《市场监管部门行政执法制服式服装和标志技术规范》释疑（服装类）

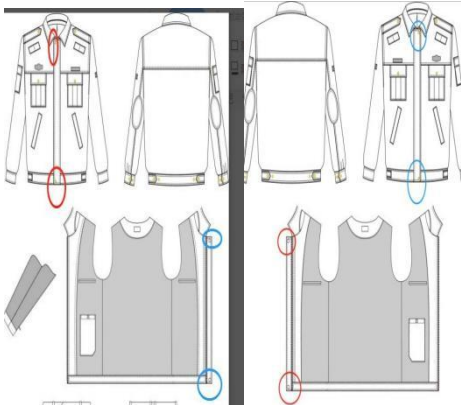
12	<p>款式图内部有芽条，材料、裁片、缝制工艺中都没有关于芽条的要求和说明，挂面内里是否做芽条？按照什么标准执行？（P5）</p> 	按款式图。
13	<p>按照标书中说明，常服肩祥和裤子腰面用衬的衬布一样，而在执勤服中裤子腰衬和肩祥都是使用的材质较硬的衬布，常服的肩祥和腰衬是否需要调整？</p>	按技术文件执行。
14	<p>男常服西服裁片中有后领口衬裁片但是粘衬图示中没有提到，后片是否粘后领口衬？（P14）</p> 	按裁片。
15	<p>袖口锁眼位置和钉扣位置不匹配，以那个为准？</p>	按锁眼位钉扣。
16	<p>前片袖笼牵条图示为直丝，裁片中为斜丝以那个为准？牵条的材质有无要求？（P13）</p> 	按图，直丝。
17	<p>款式图上挂面有沿条、拱针、前里褶、腋下吸汗垫和主标，标准材料用途和工艺中没有；请问按照图式还是按材料用途及工艺？（P5）</p> 	按款式图。

男 裤

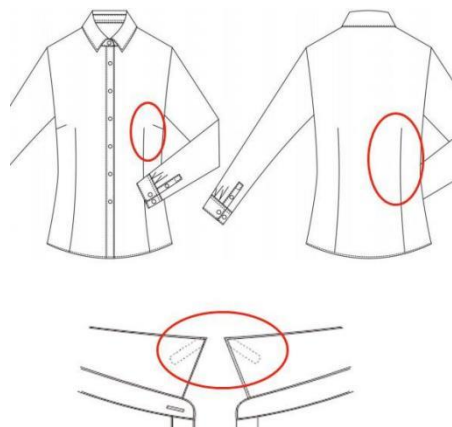
序号	质 疑	答 疑
1	款式图压门襟明线是压至腰下口, 缝制要求是压至腰上口, 按哪个? (P87)	至腰口下。
2	款式图上后袋套结为“D”, 缝制要求是袋口两端套结结长与明线齐, 按哪个? (P87)	打 “D 型” 套结。
3	缝制要求里没有商标位置, 请标明。	左前身腰里贴居中。
4	缝制要求里钉裤钩环的缝制要求是否合理? (P103)	改为距门襟 1 厘米处, 其它按文件执行。
5	左腰头为宝剑头型, 请问长度是否有要求? (P103)	门襟外口距宝剑头 5CM。
6	右掩襟做法是否同图 3 测量图做法? (P93)	否, 按带有斜角工艺制作。

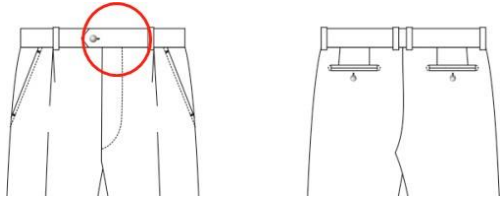
明中（P133）说明图 9*3 不一致，建议统一；	
6	3.6 裁剪中有领角包布 7*7 的要求，但缝制工艺中未提及，建议添加（P131）；	按技术文件。
7	外观质量：要求参照技术规范中规定的外观疵点要求、成品整烫及外观质量要求，建议补充缺陷分类及评判（P135）；	按技术文件。
8	附录 A.1 中，密度指标与 3.5 材料中要求不一致，建议统一（P136）；	按技术文件。
男长短袖制式衬衫		
序号	质 疑	答 疑
1	<p>绱门襟明贴边，明线各两道或专用机，明线距边 0.5，要求，齐止口。</p> <p>疑问：明线各两道或专用机，明线距边 0.5，3.1 款式图中门襟明线左右只有各一道，门襟明切线 0.5CM，用专用机门襟条会吐止口 0.4CM.无法齐止口</p>	不做要求。
2	<p>夹绱卡夫，明线一道，明线距边 0.1</p> <p>疑问：卡夫四周明切线是不是都是 0.1CM 明线</p>	改为双明线 0.1/0.7
3	<p>绱袖子和腰袖缝环缝一道，疑问：环缝一道是五线拷边，还是一道平车暗线，一道三线拷边。</p>	用专用机做握手缝，里外干净。
4	<p>表 5 敷衬工艺里，男女短袖制式衬衣门襟都是毛衬，男女长袖制式衬衣，男女内穿衬衣门襟都是净衬。</p> <p>请问：男女短袖制式衬衣、男女长袖制式衬衣，男女内穿衬衣门襟衬能不能都改为净衬。</p>	全部改为净衬。
5	<p>表 3 材料规格及用途里，只有男内穿衬衣标注有领尖插片，其他男女短袖制式衬衣、男女长袖制式衬衣，女内穿衬衣都没有标注领尖插片，3.1 款式图中领尖都有领尖插片图。</p> <p>疑问：男女短袖制式衬衣、男女长袖制式衬衣，女内穿衬衣领尖是不是都要放内置领尖插片。</p>	所有衬衫领角都有插片。
6	<p>规格表中臂袢上沿距袖山 10.5cm，臂袢长 3.0cm，但是 P8 页缝制工艺表中要求臂袢距袖山 7.0cm，臂袢长 3.3cm。（男衫袖袢位置距袖山 10.5 较为合理）按哪种规格执行？（P143）（P147）</p>	按规格表。
7	<p>页缝制工艺中，夹绱卡夫反面下炕 0.1-0.2cm，</p> <p>此做法为一绱一覆大货操作不方便，是否可以调整为同女衫上炕？</p>	按技术文件。
